**PLANTA FOTOVOLTAICA LA PLATA (25,41 MW) Y SISTEMA DE
ALMACENAMIENTO POR BATERÍAS (24,23 MW / 49 MWh)**

TÉRMINO MUNICIPAL DE CARMONA (SEVILLA)

ADENDA AL ESTUDIO DE IMPACTO AMBIENTAL

**MEMORIA AMBIENTAL SOBRE LA MODIFICACIÓN DEL
PROYECTO DE EJECUCIÓN**

Elementos del anteproyecto sobre ortofoto

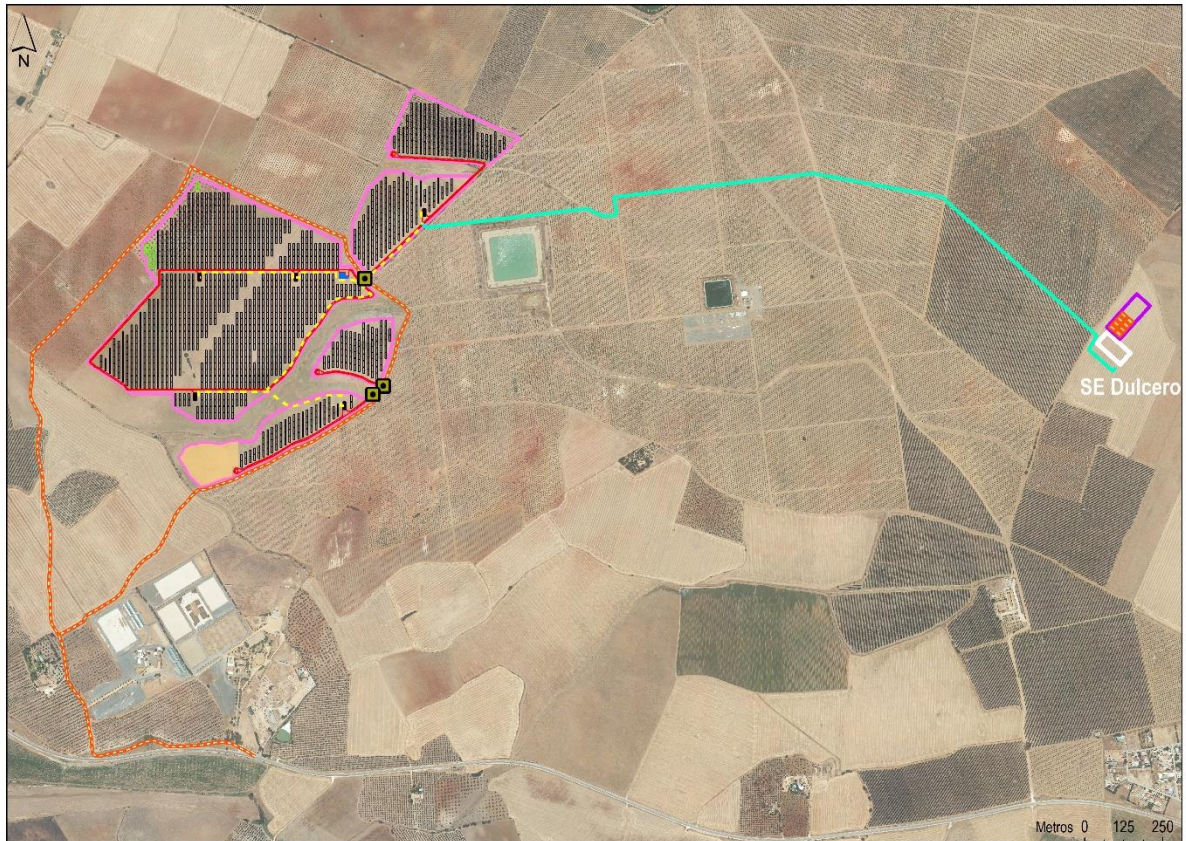
El proyecto de la planta solar fotovoltaica La Plata se emplaza en una zona agrícola donde predominan las parcelas dedicadas al cereal. Durante la fase de ingeniería de detalle, ENEL GREEN POWER ESPAÑA S.L. propone la siguiente modificación del anteproyecto de la planta, por parte del proyecto de ejecución:

- Cambio de equipos, implicando una ligera modificación de la potencia instalada respecto a la potencia descrita en el anteproyecto.
- Modificación del trazado de la zanja de media tensión del sistema colector conllevando la afección a una nueva parcela.
- Cambios en la obra civil relativos a: disminución en la red de caminos internos, disminución de la longitud del vallado perimetral de la planta fotovoltaica, eliminación de la zona de operaciones y mantenimiento, cambios en la disposición de las zonas de acopio, cambios en la disposición de las zanjas de media tensión internas, así como una disminución en la estimación de residuos generados respecto al anteproyecto.

Los siguientes esquemas recogen la implantación de los elementos tanto en el anteproyecto como en el proyecto de ejecución.

Elementos del proyecto de ejecución sobre ortofoto

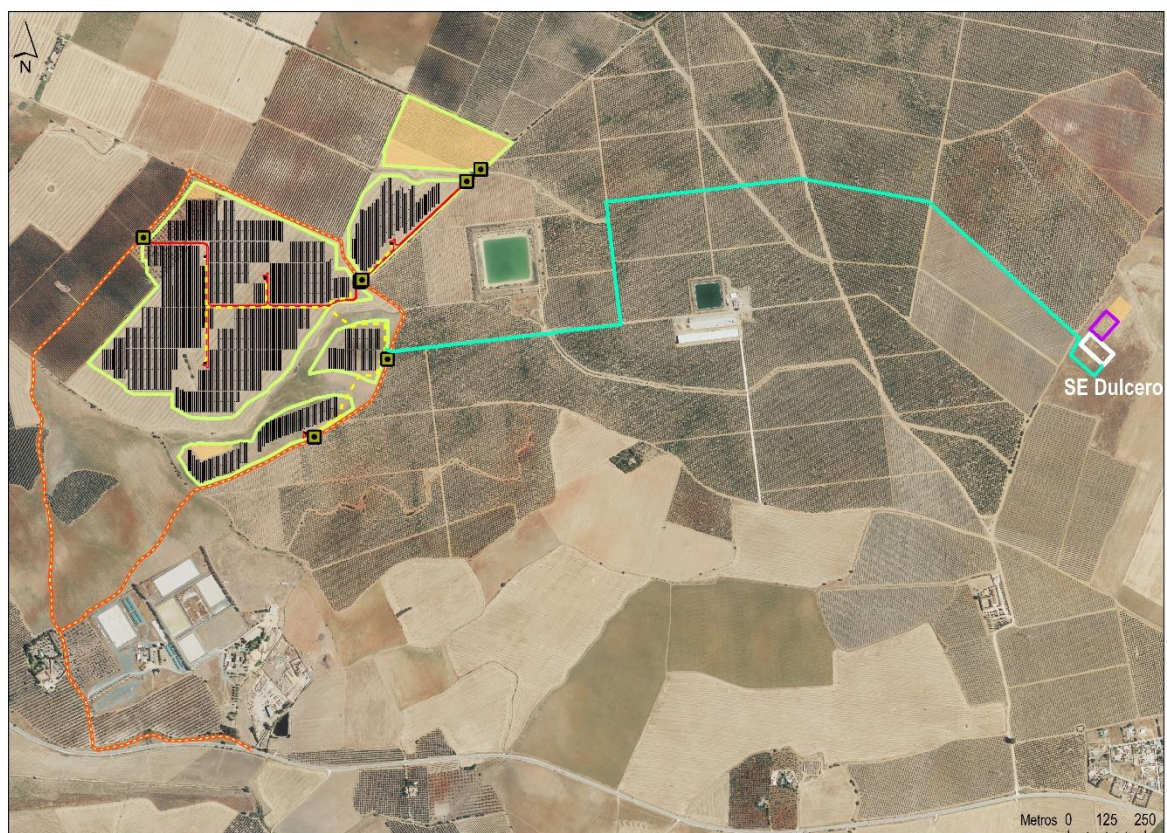
Se establece un cambio en el trazado de las líneas subterráneas internas, que conectan los distintos sectores de la planta fotovoltaica.

Se realiza una redistribución de las zonas de acopio situadas dentro del perímetro de la planta fotovoltaica de manera que se reduce la situada hacia el S, mientras que se incorporan otras dos hacia el N.

Cruzamiento del nuevo trazado de la línea soterrada de evacuación con cauces públicos

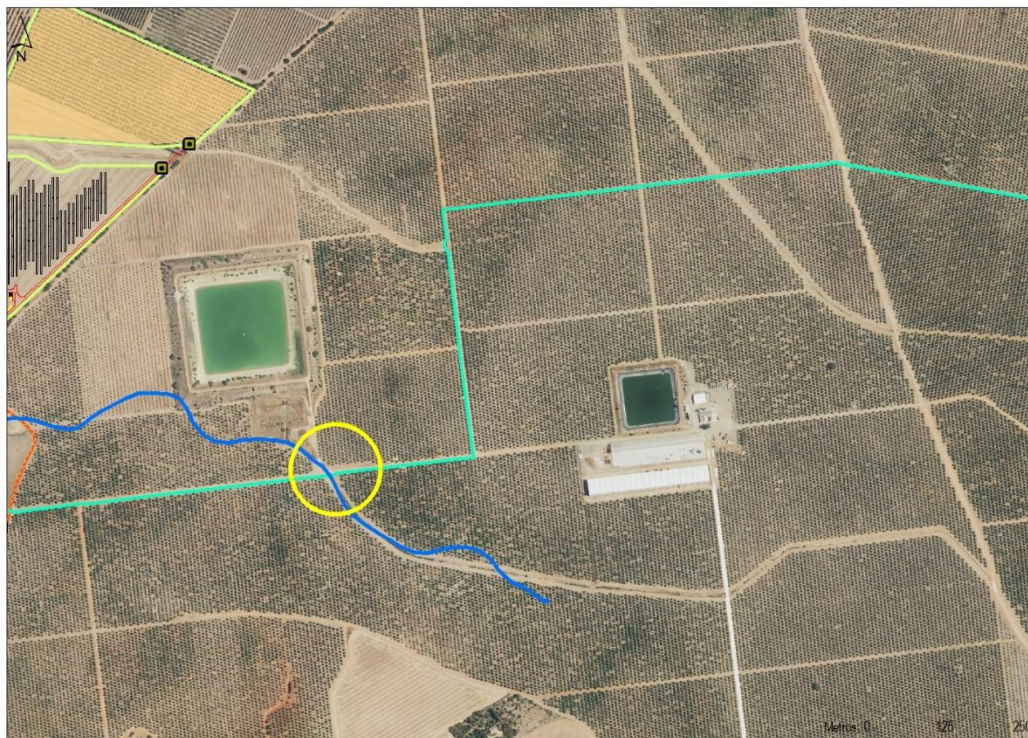
► **Cambios en los terrenos afectados por el proyecto, derivados de la variación puntual en el trazado de la línea soterrada de evacuación.**

El nuevo trazado discurre por parcelas próximas al planteado en el anteproyecto, tratándose de un entorno eminentemente agrícola en el que la línea de evacuación discurre sobre caminos agrarios existentes. Este cambio implica como única afección la derivada del cruzamiento de la línea con el arroyo de Las Culebras en un punto.

Los trabajos de construcción del proyecto se llevarán a cabo ajustándose a las condiciones indicadas en este sentido en el Estudio de Impacto Ambiental, incluyendo asimismo las que indique la Confederación Hidrográfica del Guadalquivir en la autorización correspondiente.

Cruzamiento de las líneas eléctricas de media tensión internas con cauces públicos

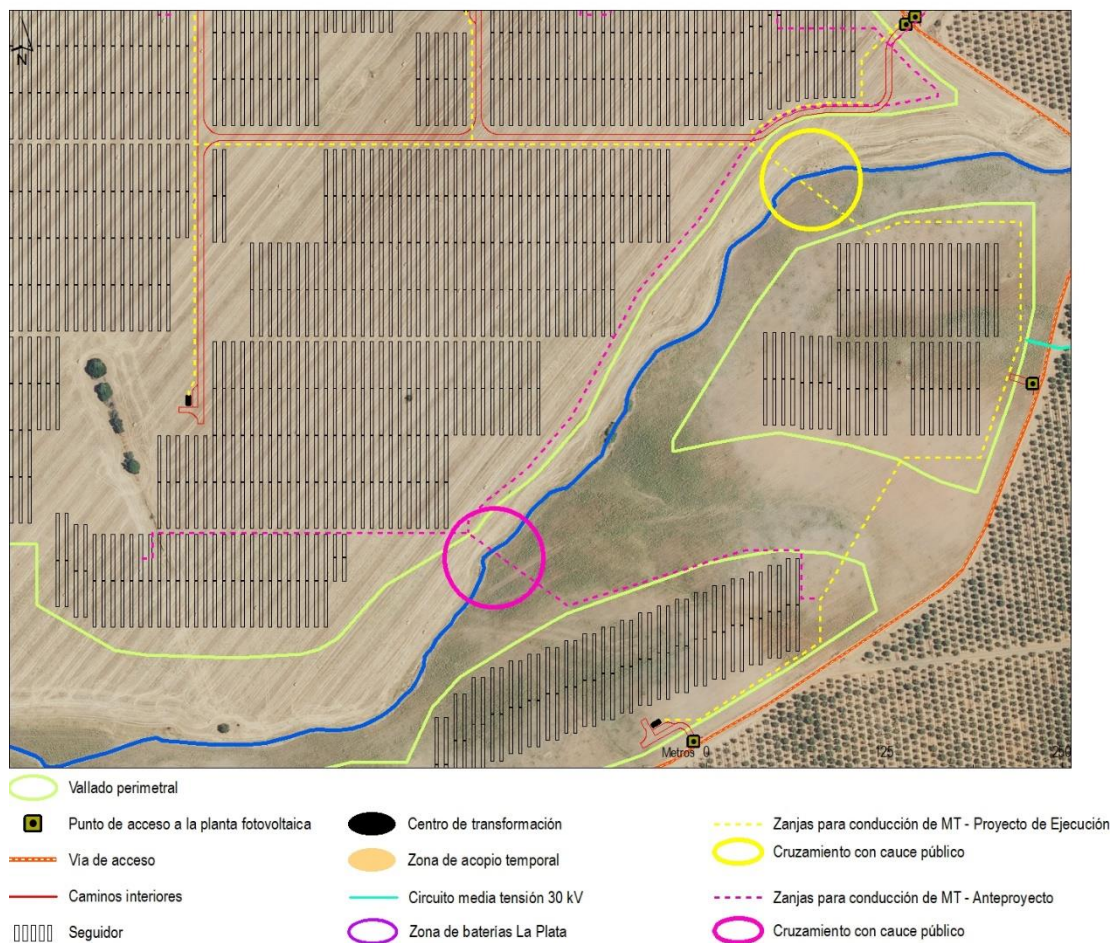
En cuanto a la afección derivada del cambio de trazado de las líneas eléctricas de media tensión internas, se mantiene el cruceamiento con un cauce público (arroyo de Las Culebras), variándose únicamente el punto en el que se producen dichos cruces.

Coordenadas de los cruzamientos de las líneas eléctricas de media tensión internas con cauces públicos en el anteproyecto y en el proyecto de ejecución

Documento	Cauce	Coordenada UTMx	Coordenada UTM _y
Anteproyecto	Arroyo de Las Culebras	255.551	4.155.618
Proyecto de ejecución	Arroyo de Las Culebras	255.765	4.155.878

Las características técnicas de las zanjas para las líneas de media tensión de la planta fotovoltaica bajo cauces públicos se llevarán a cabo ajustándose a las condiciones indicadas en este sentido en el Estudio de Impacto Ambiental, incluyendo asimismo las que indique la Confederación Hidrográfica del Guadalquivir en la autorización correspondiente.

Cruzamiento de las líneas eléctricas de media tensión internas con vías pecuarias

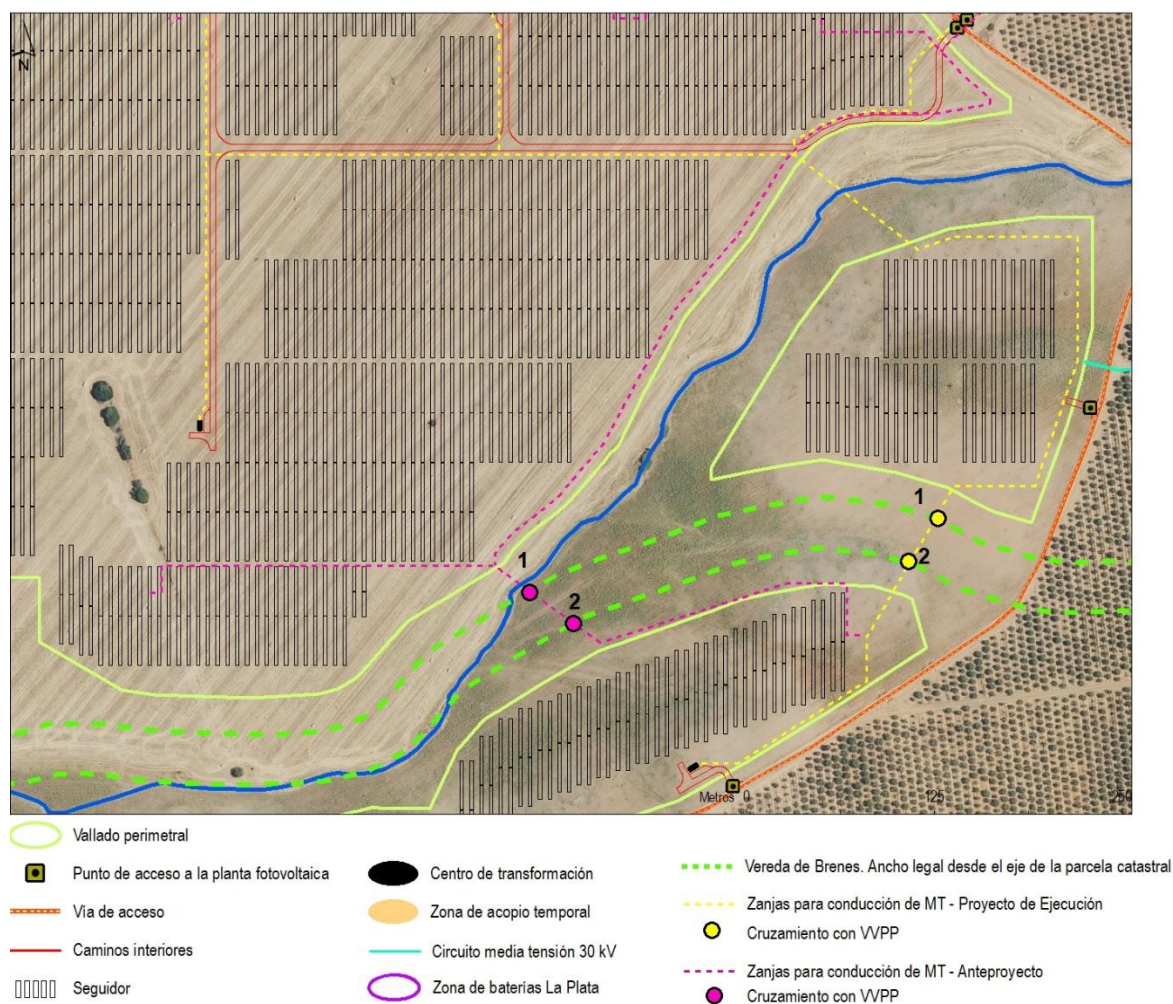
El cambio de trazado de las líneas eléctricas de media tensión internas, mantiene asimismo el cruceamiento con la vía pecuaria Vereda de Brenes, variándose únicamente el punto en el que se produce dicho cruceamiento.

Coordenadas de los cruzamientos de las líneas eléctricas de media tensión internas con vías pecuarias en el anteproyecto y en el proyecto de ejecución

Documento	Vía pecuaria	Punto 1		Punto 2	
		Coordenada UTMx	Coordenada UTMy	Coordenada UTMx	Coordenada UTMy
Anteproyecto	Vereda de Brenes	255.557	4.155.614	255.586	4.155.593
Proyecto de ejecución	Vereda de Brenes	255826	4.155.658	255.808	4.155.631

En este sentido, deberá solicitarse la correspondiente autorización de ocupación y uso compatible y a la administración autonómica competente en materia de vías pecuarias.
